## 改善箇所説明図

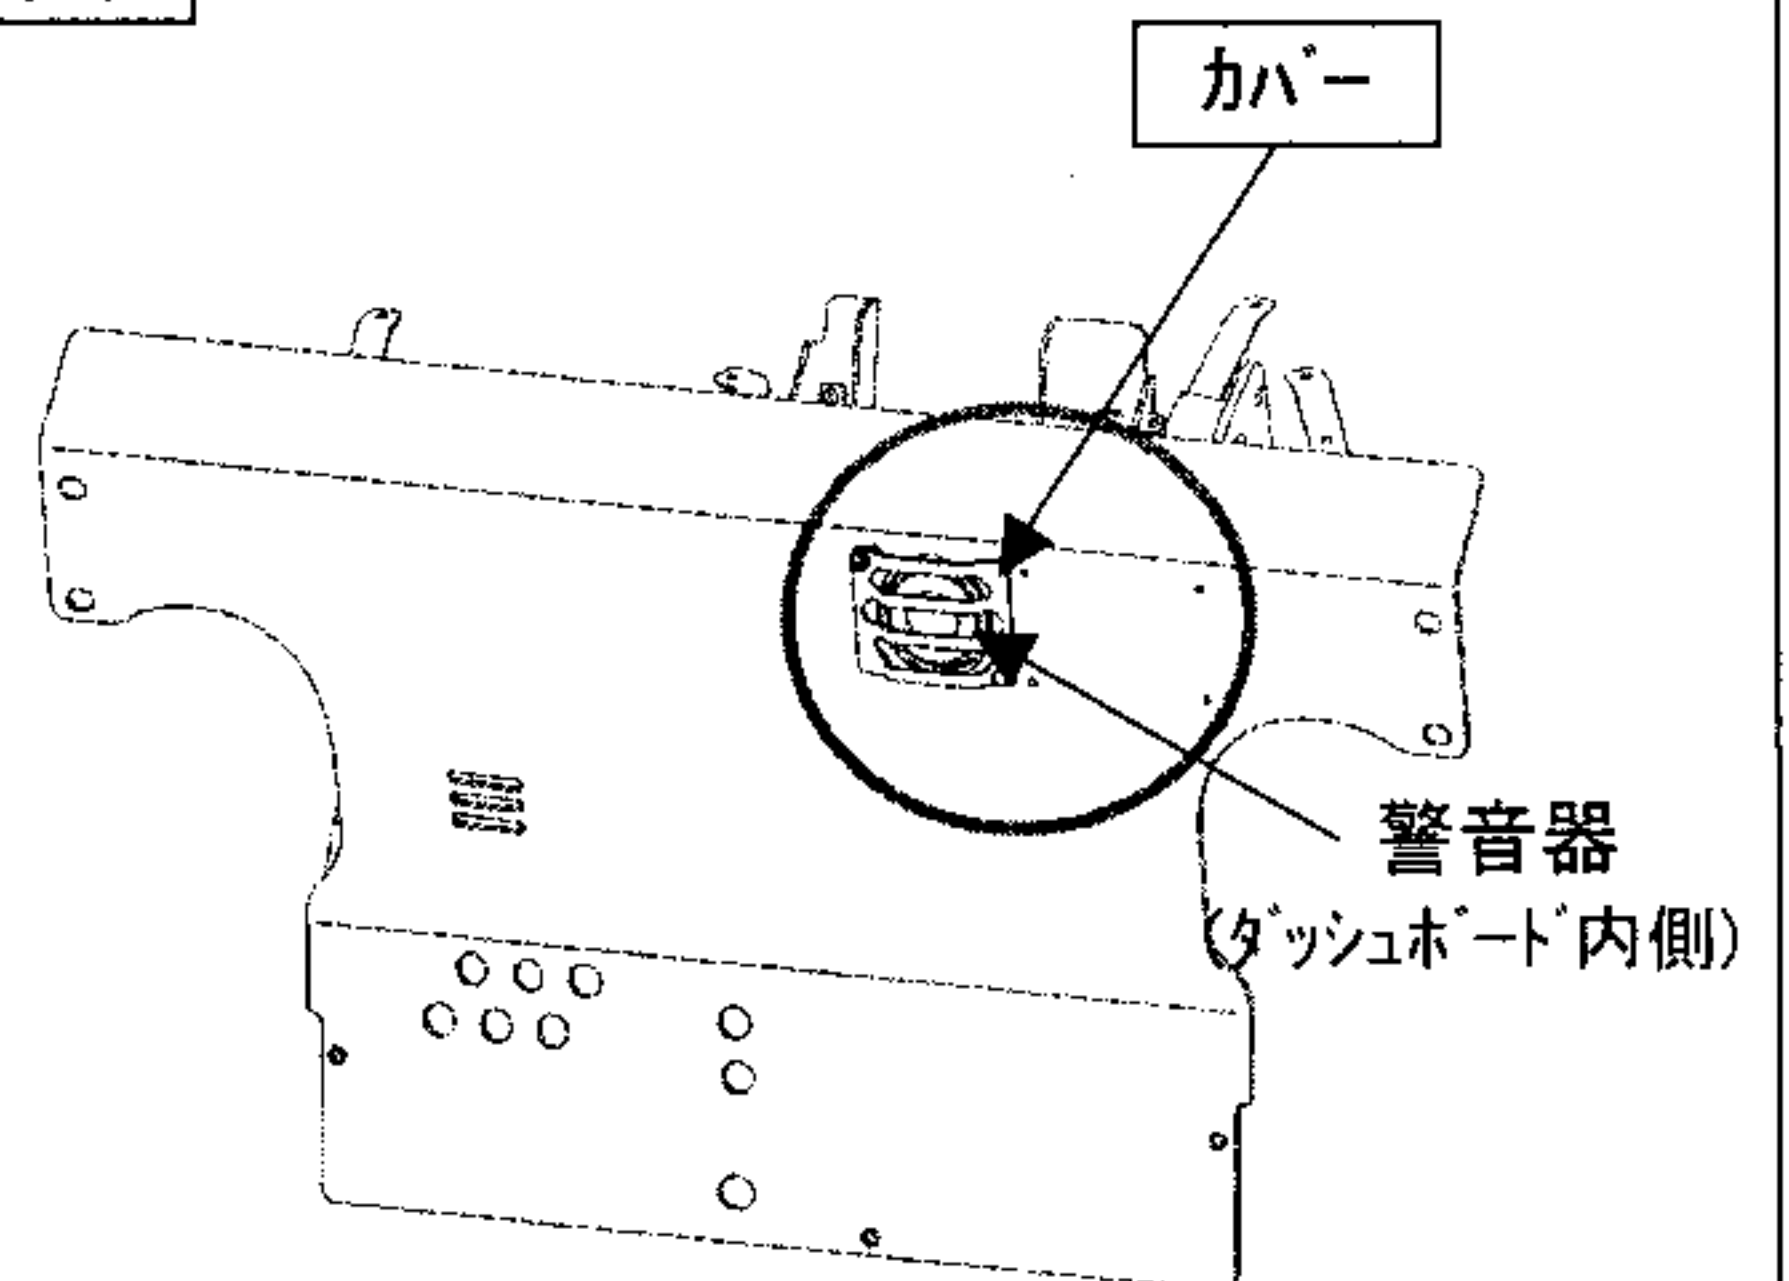
#### 基準不適合発生箇所

警音器において、特殊アタッチメント等を装着した場合、正規の取付位置に装着していないため、音の大きさが基準値を下回り、警音器の技術基準に適合しなくなるおそれがある。

#### 改善内容

全車両、警音器を正規取付位置へ穴加工して取り付ける。
